RAD: 12-3567- -5	FECHA: 2013-07-25 15:25:02
DEP: 2020 DIRECCION DE NUEVAS CREACIONES	EVE: 379 FASE NACIONAL INCLUIDO CAPITULO II
TRA: 11 PCT-PATENTE DE INVENCION CAPITULOS I Y II	FOLIOS: 8
ACT: 519 PRESENTACION

Asunto:	Radicación:	12-3567- 5
	Trámite:	11
	Evento:	379
	Actuación:	519
	Oficio:	13320
	Folios:	8

Patente de Invención	X			Patente de Modelo de Utilidad	
Vía Nacional					
Vía PCT (Fase Nacional)	X	Capítulo I		Capítulo II	X
No. Solicitud Internacional	PCT/US2010/038650				
Fecha de Presentación Internacional	15/06/2010

Título de la solicitud: “Sistema de reactor biológico de membrana con medios suspendidos y proceso que incluye múltiples zonas del reactor biológico” (Ver página 1 del radicado N° 12-003567-00000-0000).

FIG. 1	 FIG. 4

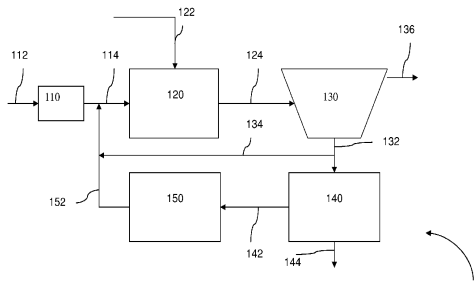
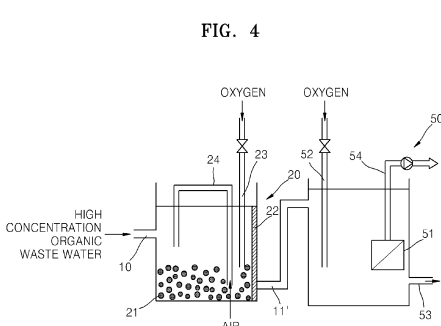
Características esenciales	D1	D2
Un sistema de tratamiento de aguas residuales para tratar aguas residuales, caracterizado porque comprende:	Un sistema de tratamiento de aguas residuales que comprende (Fig. 1, resumen):	Un sistema de tratamiento de aguas residuales que comprende (Fig. 4):
Una primera zona de reacción biológica construida y configurada para recibir y tratar el agua residual:	Una primera zona de reacción biológica, es tanque tratamiento (120) (Fig.1) para recibir el agua a tratar (Fig. 1, Párr. 56).	Una primera zona de reacción biológica (20) y una segunda reacción biológica zona (50), (Fig. 4).
Una segunda zona de reacción biológica que incluye un subsistema de separación, la segunda zona de reacción biológica construida y configurada para recibir efluente de la primera zona de reacción biológica	Segunda zona de reacción biológica (separador 150) (Fig. 1) donde se incluye un subsistema de separación (Párr. 62, Fig. 1), recibe el efluente de la primera zona de reacción a través de un conducto (142) (Fig. 1, Párr. 61).	Una segunda zona de reacción biológica (20) incluye un subsistema de separación (22) para el mantenimiento de un material adsorbente (21) en dicha segunda zona biológica, la segunda zona de reacción biológica construido y dispuesto para recibir efluentes a partir de la primera zona de reacción biológica (Fig. 4).

Un sistema de suspensión para material adsorbente en la segunda zona de reacción biológica; y	Un sistema de suspensión con material absorbente (Párr. 37) en la segunda zona reacción biológica (separador (150)) (Fig. 1, Párr. 62).	Un sistema de suspensión (24) para el adsorbente material en la segunda zona de reacción biológica (Fig. 4).
Un sistema de operación de membrana localizado corriente debajo de la segunda zona de reacción biológica que es construida y configurada para recibir agua residual tratada de las segunda zona de reacción biológica y desechar un permeado de membrana.	Un sistema operativo de membrana (Párr.58) situado aguas abajo de la segunda zona de reacción biológica (a través de conductos (152), (114) y (124) (Fig. 1) para recibir agua residual tratada de la segunda zona biológica de reacción (Párr. 58) y desechar una membrana permeable (efluentes) (Párr.68).	Un sistema de operación de membrana (51) situado corriente debajo de la segunda zona de reacción biológica que es construido y dispuesto para recibir las aguas residuales tratadas en la segunda zona de reacción biológica y de descarga el permeado de una membrana (Fig. 4).

De acuerdo con la tabla anterior, las características esenciales del sistema de la reivindicación 1 habían sido divulgadas previamente en los documentos D1 y D2, por lo tanto, la materia reivindicada no es nueva.
